改善箇所説明図

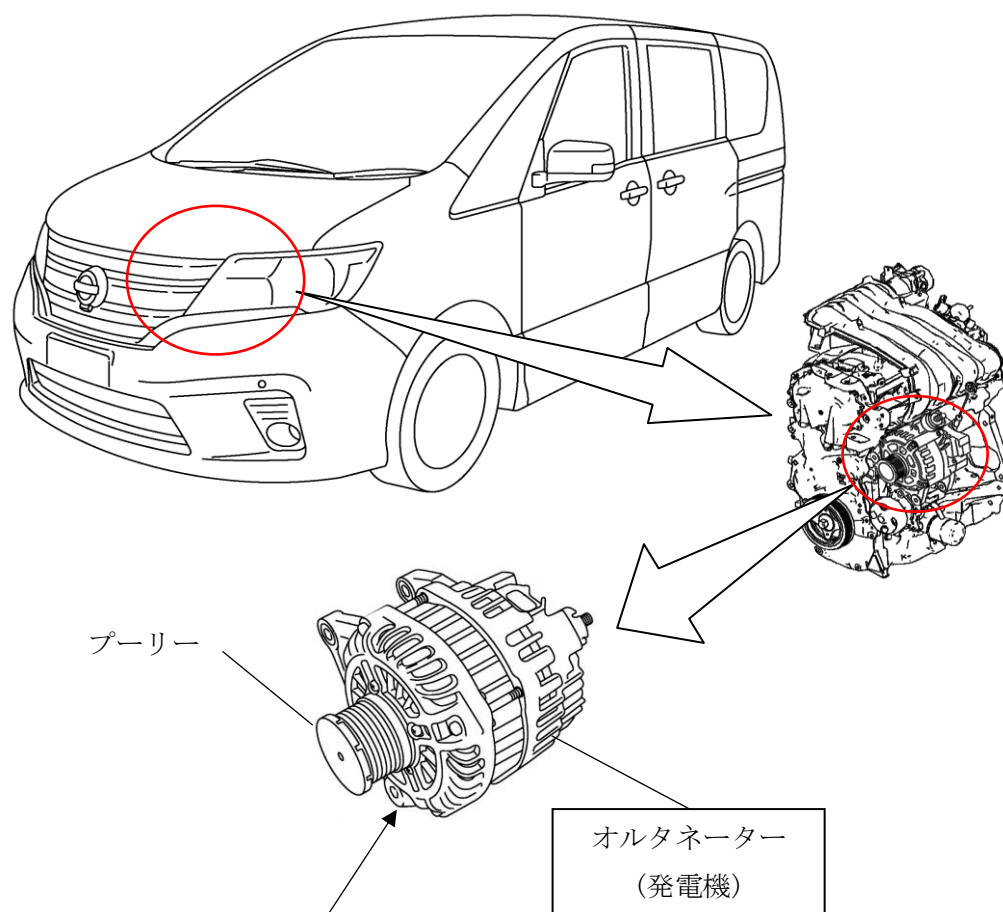
基準不適合発生箇所

アイドリングストップ機能無し車のオルタネーター(発電機)において、プーリーの内部機構(ワンウェイクラッチ)に封入されているグリスの耐熱性能が不足していたため、使用過程でグリスが熱劣化しプーリーのワンウェイクラッチが摩耗することで破損することがある。そのため、異音の発生や充電警告灯が点灯し、そのまま使用を続けるとプーリーが空転して発電不良となりエンジンが停止するおそれがある。また、空転したプーリーが摩擦熱により高温になった状態でシャフトから抜けて、エンジンルーム内に脱落し周辺部品の可燃物に接触すると、最悪の場合、火災に至るおそれがある。

改善の内容

全車両、発電機を対策品に交換する。

識別：白色のシールをモデルナンバープレートの右横に貼り付ける。
